DETERMINAZIONE DEL DIRIGENTE SEZIONE AUTORIZZAZIONI AMBIENTALI 26 aprile 2018, n. 76

DLgs 152/06 e smi, L 241/90 e smi, LR 11/01. ID VIA 254 – Procedura di Valutazione di Impatto ambientale e Valutazione di Incidenza del progetto definitivo per “Progetto definitivo per la realizzazione del prolungamento della condotta sottomarina recapito finale degli impianti di depurazione di Bari Ovest e Bitonto (BA)”.

Proponente: Acquedotto Pugliese spa.

Progetto: Progetto definitivo per il Prolungamento al largo della condotta sottomarina di scarico dei reflui depurati dei Comuni di Bari Ovest e Bitonto in località San Girolamo-Fesca (Bari).

Figura 3 Stralcio del PPTR dell'area di interesse

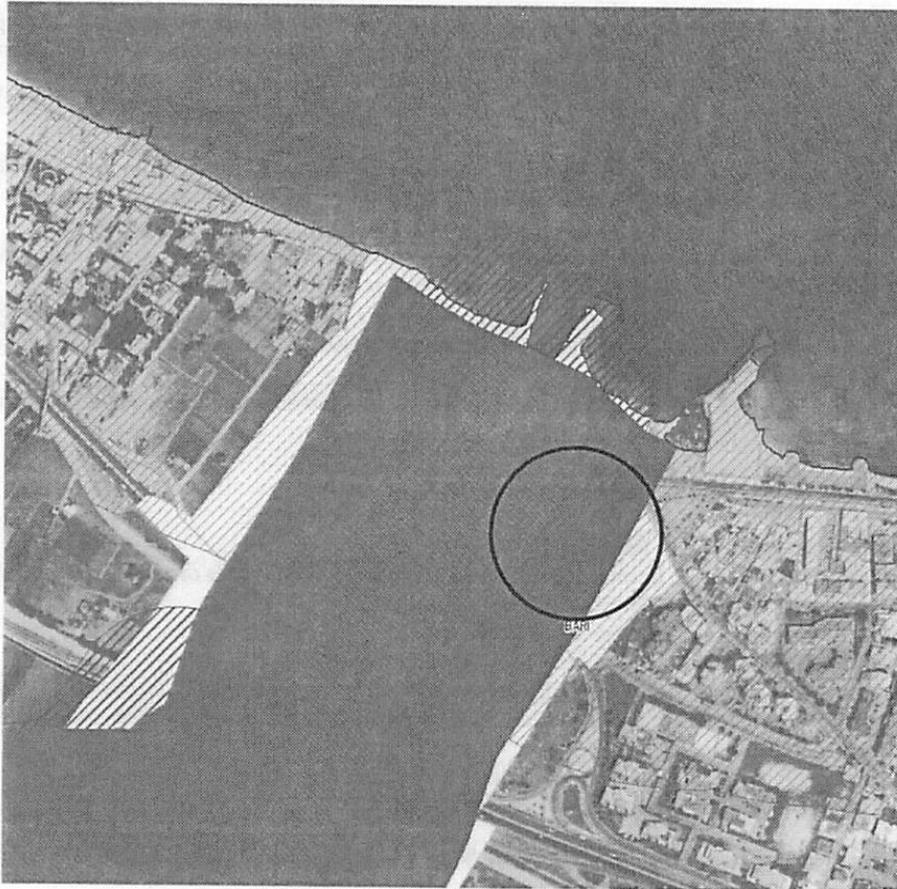
L'impianto di sollevamento a terra, dall'analisi del PPTR, è interessato dai seguenti vincoli:

- Lame e gravine: Lama Balice
- Territori costieri
- Fiumi e torrenti, acque pubbliche: Torrente Marisabella – Lama Balice
- Aree di rispetto dei parchi e delle riserve regionali
- Immobili e aree di notevole interesse pubblico

L'intervento ha ottenuto il parere favorevole della Regione Puglia Servizio Osservatorio e Pianificazione Paesaggistica con parere prot. 6243 del 08/08/2017.
